# febi 33044

pasujący do  
Opel 2.0 I Turbo oraz  
silniki benzynowe 2.2 I

## Napinacz łańcucha

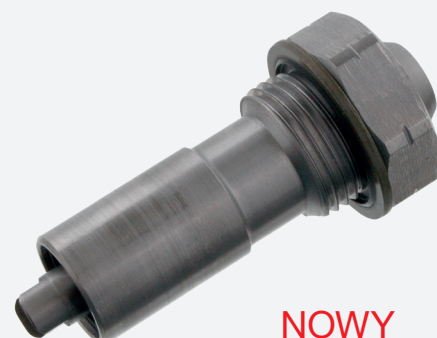
Grzechotanie i hałas od strony pokrywy rozrządu, wynikają z rozciągnięcia się łańcucha rozrządu. Dzieje się tak mimo prawidłowego montażu. Rozciągnięcie łańcucha może powodować zmiany faz rozrządu i powodować nierównomierną pracę silnika i doprowadzić do przeskoczenia łańcucha rozrządu, a finalnie poważnie uszkodzić silnik. Problem dotyczy silników Z22YH oraz Z22SE.

Zablokowany napinacz hydrauliczny łańcucha rozrządu. Pierwotna wersja (o numerze 0636 549) posiadała zielony pierścień uszczelniający o przekroju okrągłym – podkładkę z gumową powłoką (patrz rys. 1). Producent pojazdu montował tę wersję w wyżej wymienionych silnikach. Od modeli z roku 2009 stosuje się już zmodyfikowany napinacz łańcucha rozrządu.

Firma febi zaleca stosowanie wyłącznie nowego rozwiązania febi 33044 (numer producenta pojazdu 4807 839). Jest ona wyposażona w stalową podkładkę pokrytą gumą umiejscowioną pod główką napinacza (patrz zdjęcie nr. 2). Zmiana konstrukcji napinacza zapewnia prawidłowe napięcie i prowadzenie łańcucha rozrządu.
